Ref.: Informa y solicita reajuste en plazo para obras de cierre de estructura correa transportadora CV-105.

Puerto MejillonesSantiago**At.:** Sr. Drago Torres C.**Cc.:****Mat.:** Nuevo Sitio de Ácido - Puerto Mejillones - Proyecto Modificado**Ref.:** Proyecto Cierre Encapsulado Correa CV105

INFORME TÉCNICO N° 01
NUEVA CONDICIÓN EN FUNDACIÓN EJE F1

Proyecto Encapsulado de Correa CV-105

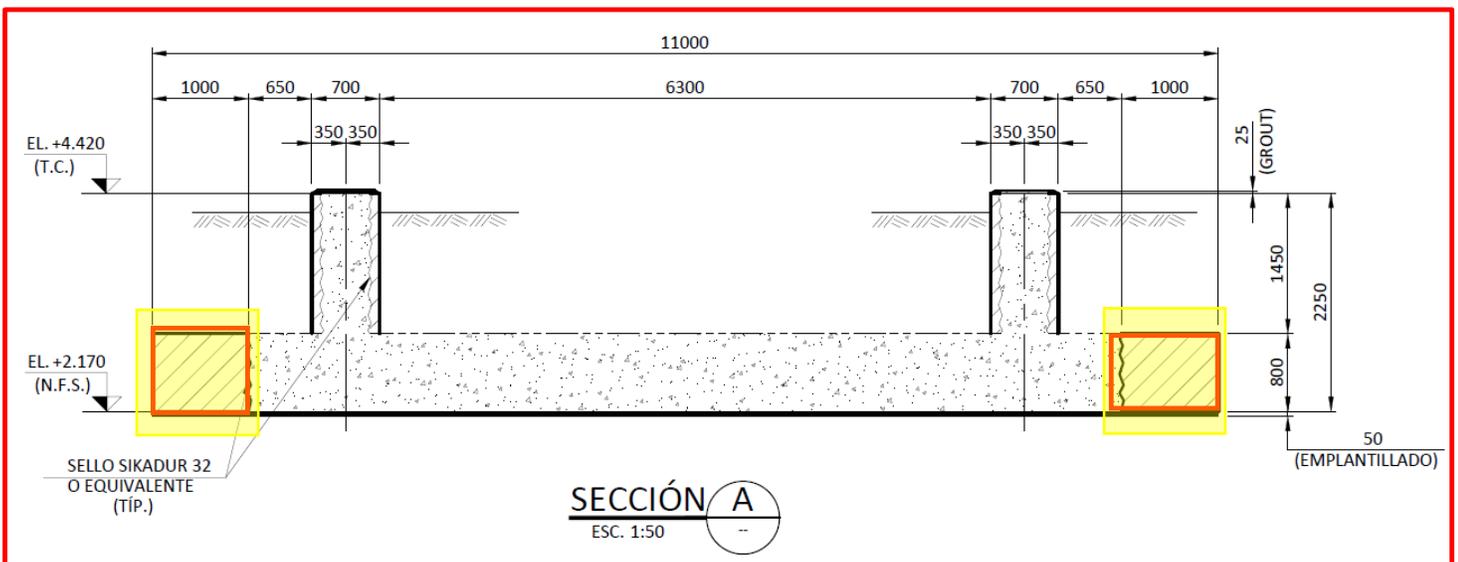
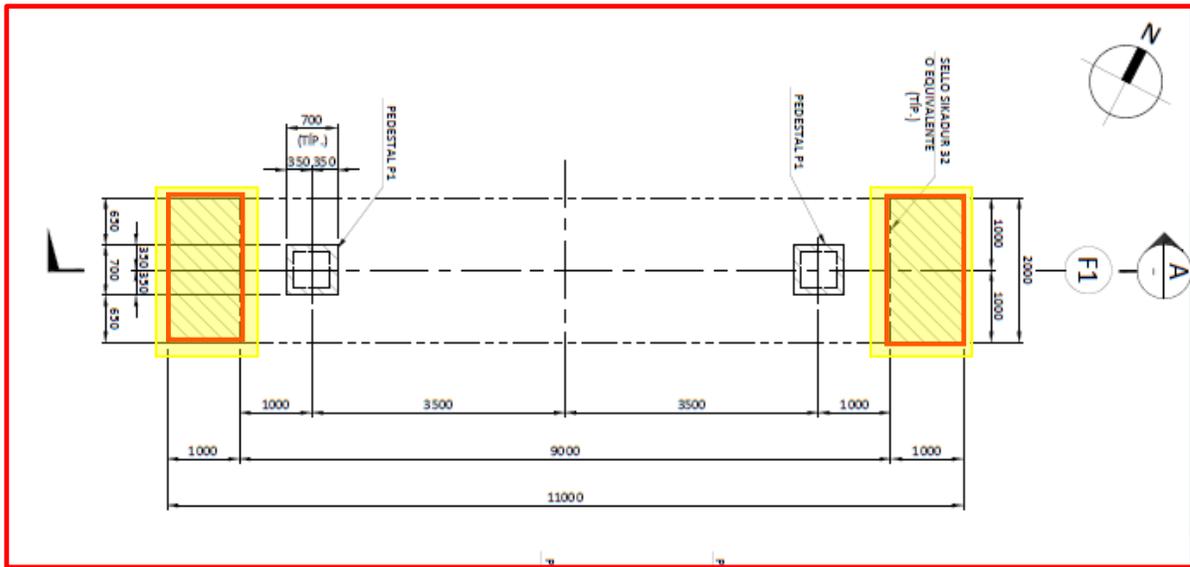
Causa : Condición de enfierradura corroída en columna planta en cepa eje F1, Hallazgo de concreto externo adicional que tiene interferencia con ingeniería.

Referencias : REFUERZO FUNDACIÓN F1, F2 Y F3 PLANTA Y ELEVACIONES ESTRUCTURAS; C2229-4-DR-ST-004-S1-R0.

Fotografía N°1: Hallazgo de masa de hormigón externa a la fundación F1.

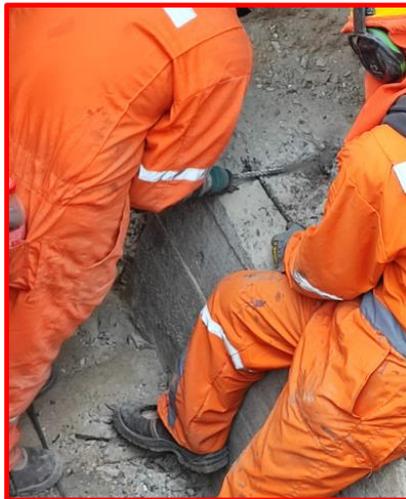
- a) **Condición encontrada N°01:** Se detecta una gran masa de hormigón con calidad estimada superior a G30 (se aprecia 9 m3 a remover de alta dureza), el cual debe ser demolido manualmente o con apoyo de martillo demoledor de 1.000 watt de potencia, dado el restringido espacio de trabajo y que las herramientas mayores no son factibles de utilizar (espacio confinado, está al lado de la sala de bombas de ácido Sitio N°1). Esta condición no estaba contemplada dentro de la ingeniería original de las obras.

La demolición y retiro de esta masa de hormigón, incurrió en un tiempo de 35 días corridos, dado que el sector es de propiedad de la empresa ENGIE y los permisos otorgados por ellos, tienen un tiempo acotado.
